SERIE BUSHING SEAT
SEDE BOCCOLA

SERIE
OEM

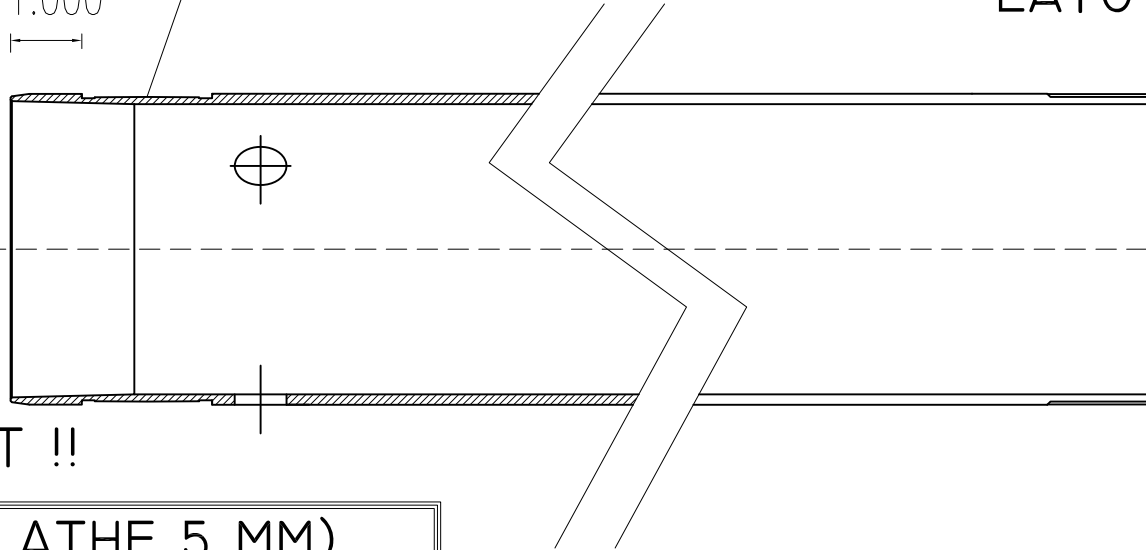
IMPORTANT !!

MODIFY (LATHE 5 MM)
MODIFICA (TORNIRE 5 MM)

6.000 SEDE BOCCOLA

SMUSSI 0.50x0.50
INTERNI ESTERNI

MODYFIED

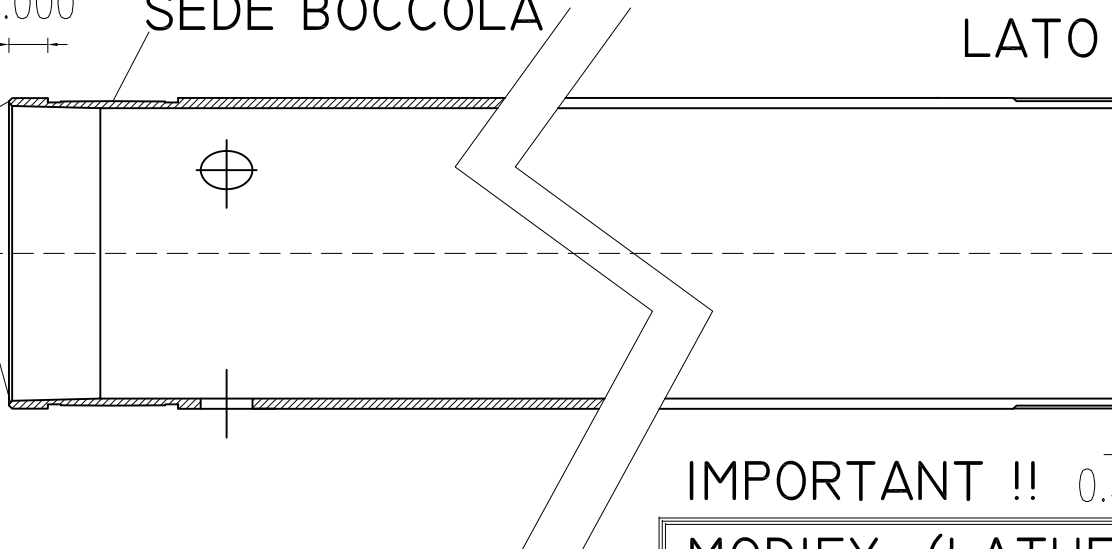
IMPORTANT !! 0.500

MODIFY (LATHE 0.5 MM)
MODIFICA (TORNIRE 0.5 MM)
